ANNEXE 4

AVIS DES OPERATEURS RADARS ET SERVITUDES MAJEURES

Nom du projet : Mazinghien

Attestation de conformité de la modélisation des impacts cumulés sur le radar météorologique de Avesnes pour le projet de parc éolien MAZINGHIEN ENERGIES porté par la société Valorem, à la décision du 03 Juillet 2025 (NOR : TECP2510854S)

Figure 1 : Cartographie de la modélisation des zones d'impact.

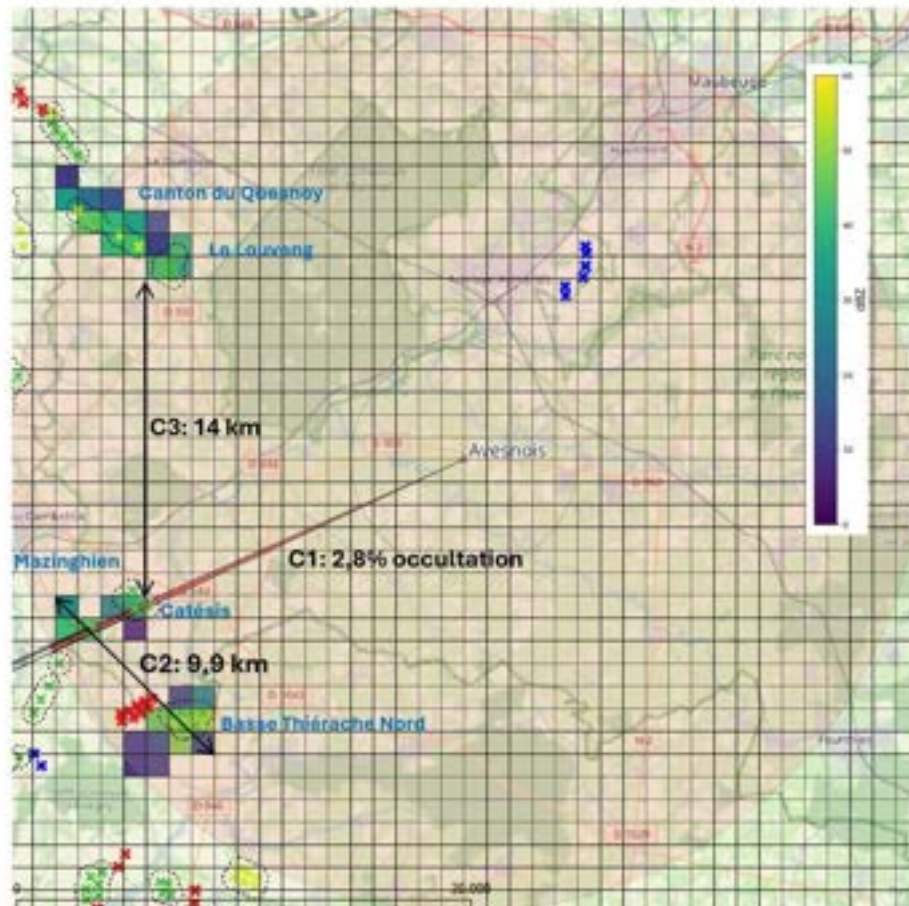
Les zones d'impact résultant des impacts cumulés, sont représentées sur la cartographie suivante :

Selon les résultats de la modélisation et de l'analyse des critères réglementaires (voir tableaux ci-après), le projet MAZINGHIEN ENERGIES porté par la société Valorem est **CONFORME** à l'arrêté modifié du 26 août 2011.
